חוות דעת הנדסית - בדק בית

כתובת: [REDACTED]

סוג הנכס: דירת מגורים, 5 חדרים (דירת גן)

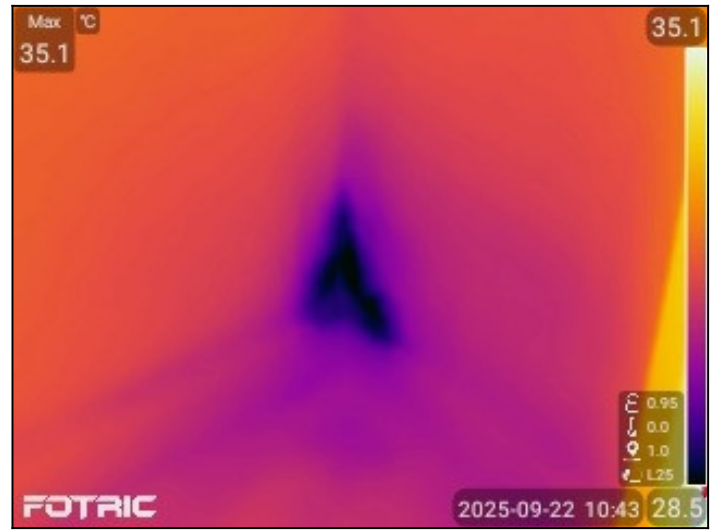
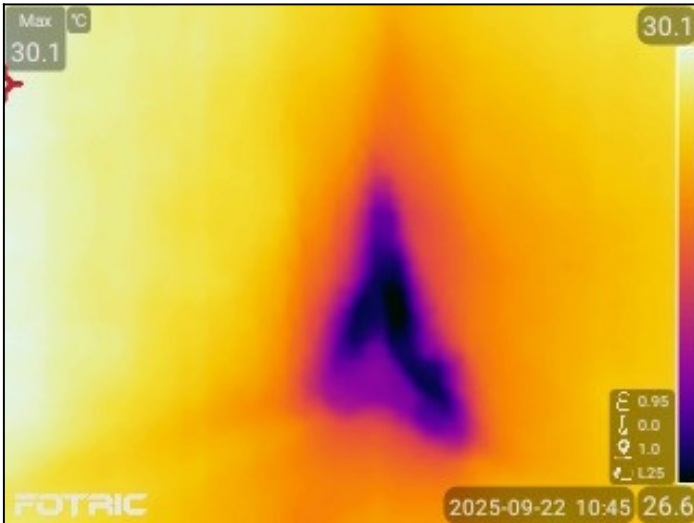
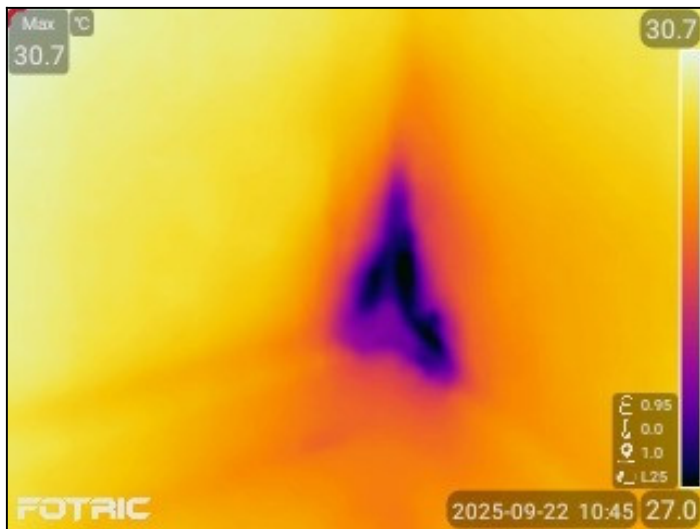
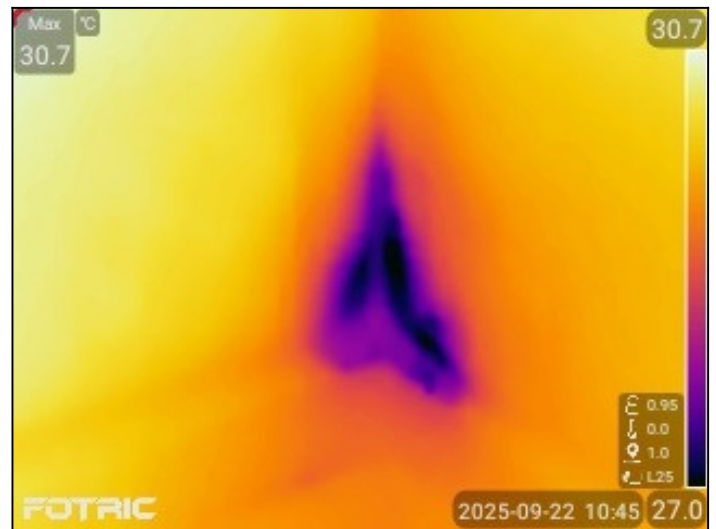
6.1 ממצא בבדיקה במצלמה תרמית מסוג (FOTRIC Infaraed Thermal Camera 323M L35) אותרו אזורים עם הפרשי טמפרטורה משמעותיים בקירות/תקרה/רצפה, העלולים להעיד על המצאות לחות / רטיבות באזור.	
מיקום חדר דיור (סלון) הבדיקה בוצעה באמצעות מצלמה תרמית FOTRIC Infaraed Thermal Camera 323M L35, הכוללת את הנתונים הבאים: - רגישות תרמית (NETD): $\leq 50\text{mK}$ (@25°C, F1.0) - רזולוציה אינפרה-אדום: 288×384 פיקסלים - טווח טמפרטורה נמדדת: 20°C עד 550°C - דיוק מדידה: $\pm 2^\circ\text{C}$ או $\pm 2\%$ * הערה למחיר - הינו לביצוע בדיקה מעמיקה ע"י מעבדה מוסמכת ולאחר יוחלט על אופן טיפול בליקוי ועליות נוספת על ביצוע העבודה.	הערה
המלצה יש להזמין מעבדה מוסמכת כגון סיסטם / איזוטופ / או ש"ע לצורך בדיקות נוספות ואימות הממצאים. אם תאושר הימצאות רטיבות, יש לאתר את מקורה ולבצע תיקון מתאים (כגון איטום, תיקון צנרת או שיפור ניקוז).	
תקן [תקן 13187 על כל חלקיו]	
מחיר 4,500 ש"ח (מחיר ליחידה: 4,500 ש"ח, כמות: 1 קומפ')

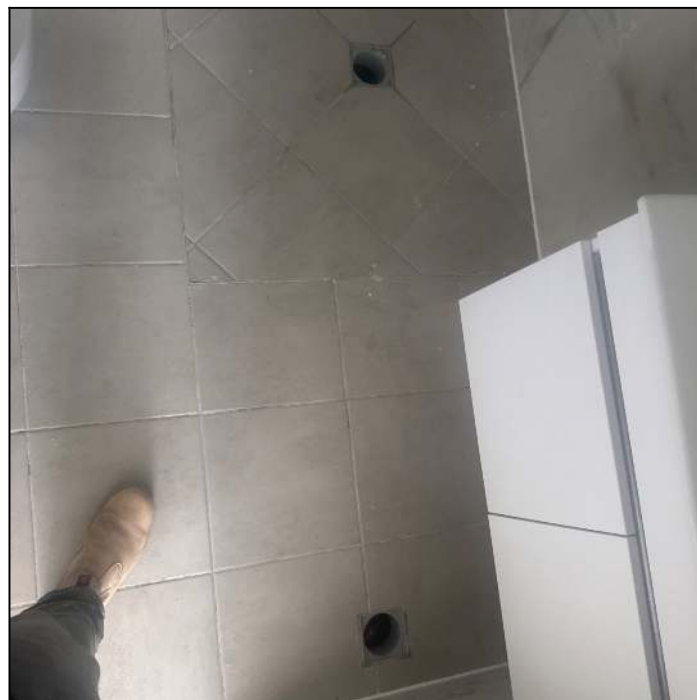
7.2 ממצא	רשתות/מכסים של קופסאות ביקורת נמצאו בולטים מפני ריצוף
מיקום	כלל הבית - מפורט ע"ג התמונה
המלצה	יש לפלס רשתות/מכסים של קופסאות ביקורת עם מפלס פני ריצוף כך שלא יהוו מפגע בטיחותי למשתמש
תקן	[תקן 1205 חלק 6 פרק ב סעיף 2.2]
מחיר	600ש"ח (מחיר ליחידה: 75ש"ח, כמות: 8 קומפ')

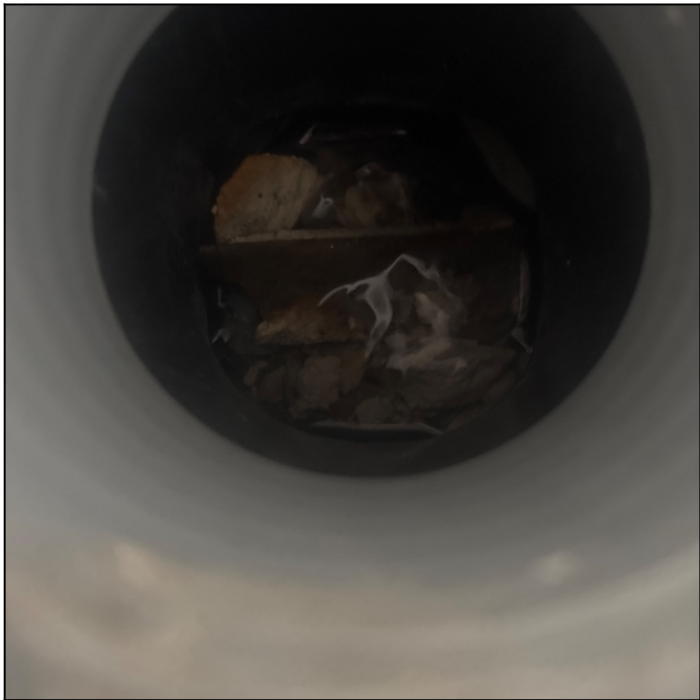
ממלא	מערכת ניקוז הדירה מכילה פסולת ולכלוך מעבודות הבנייה דבר שעלול להוביל לסתימות
מיקום	חדר רחצה הורים
הערה	לא היה ניתן להכניס מצלמת קווים לבדוק את תקינות הקו
המלצה	יש לבצע ניקיון כללי של צנרות ניקוז הדירה ולבצע שטיפה של הקופסאות ביקורת ע"י לחץ מים גבוה
תקן	[תקן 1205 חלק 6 פרק ב סעיף 2.2]
מחיר	450 ₪ (מחיר ליחידה: 450₪, כמות: 1 קומפ')

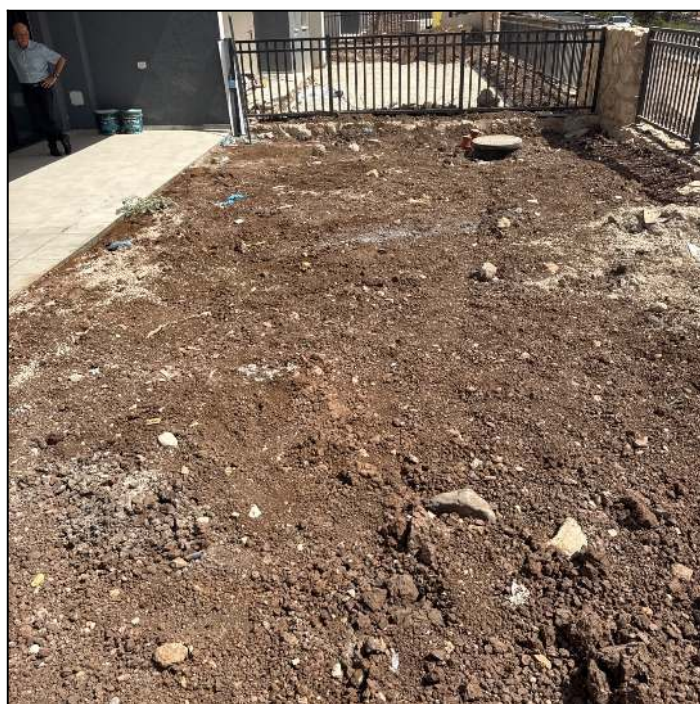
10.1 ממצא בשטח הגינה, בשכבת האדמה הגננית, נמצאה כמות רבה של פסולת בניין הכוללת שברי בטון, בלוקים, חלקי ברזל, פלסטיק ושאריות חומרי איטום וטיח. הפסולת מעורבת באדמה באופן המונע חלחול תקין של מים ויכול לגרום לשקיעות מקומיות ולפגיעה בשורשי הצמחייה.	
מיקום גינה	
המלצה לסלק את כלל פסולת הבניין והחומרים הזרה משכבת האדמה, לנקות את הקרקע לעומק של לפחות 30 ס"מ, ולהשלים מילוי באדמה גננית תקנית ונקייה המותאמת לגינון.	
תקן [ספר הכחול - המפרט הכללי לעבודות בניה פרק 41]	
מחיר 1,500 ש"ח (מחיר ליחידה: 1,500 ש"ח, כמות: 1 קומפ')

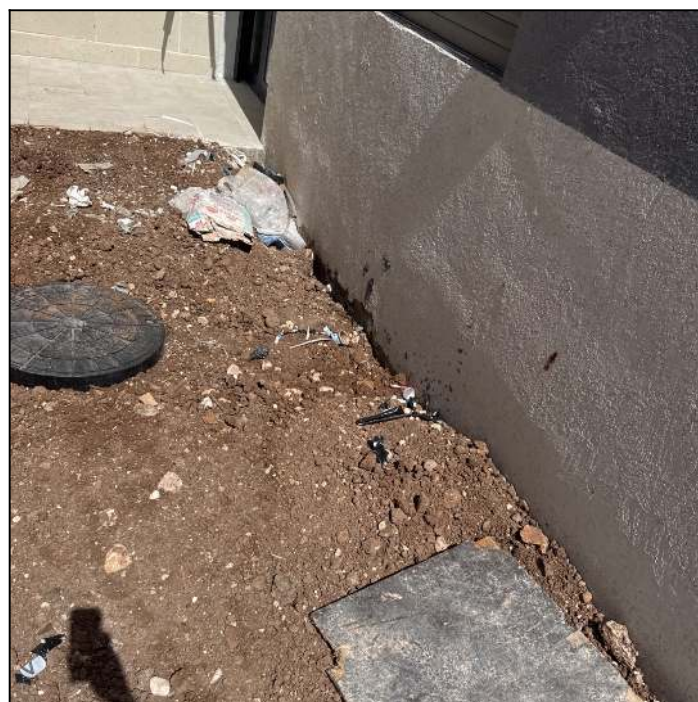
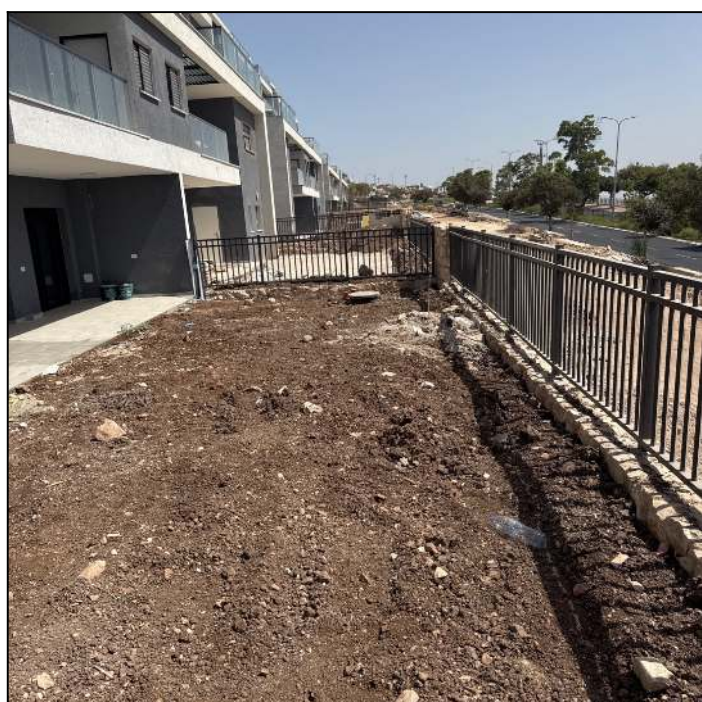
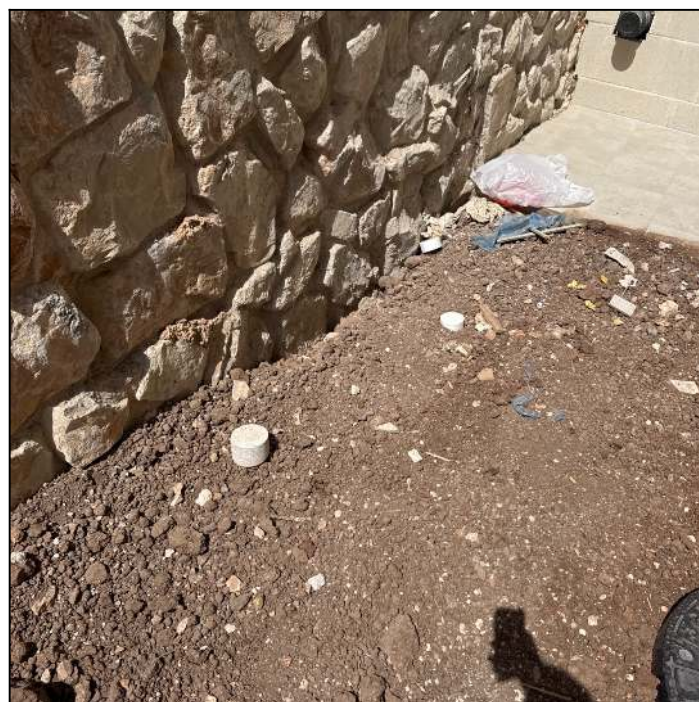
11.1 ממצא בשטח הגינה נמצא כי מפלס האדמה הגננית אינו אחיד והאדמה אינה מהודקת באופן מספק. נצפו אזורים גבוהים ונמוכים היוצרים פני שטח לא מפולסים.	
מיקום גינה	
המלצה ליישר את פני הקרקע, להדק את האדמה בשכבות בהתאם לעובי הנדרש, ולוודא יצירת מפלס אחיד ויציב לפני הנחת דשא או שתילה.	
תקן [הספר הכחול - המפרט הכללי לעבודות בניה פרק 41]	
מחיר 800 ש"ח (מחיר ליחידה: 800 ש"ח, כמות: 1 קומפ')
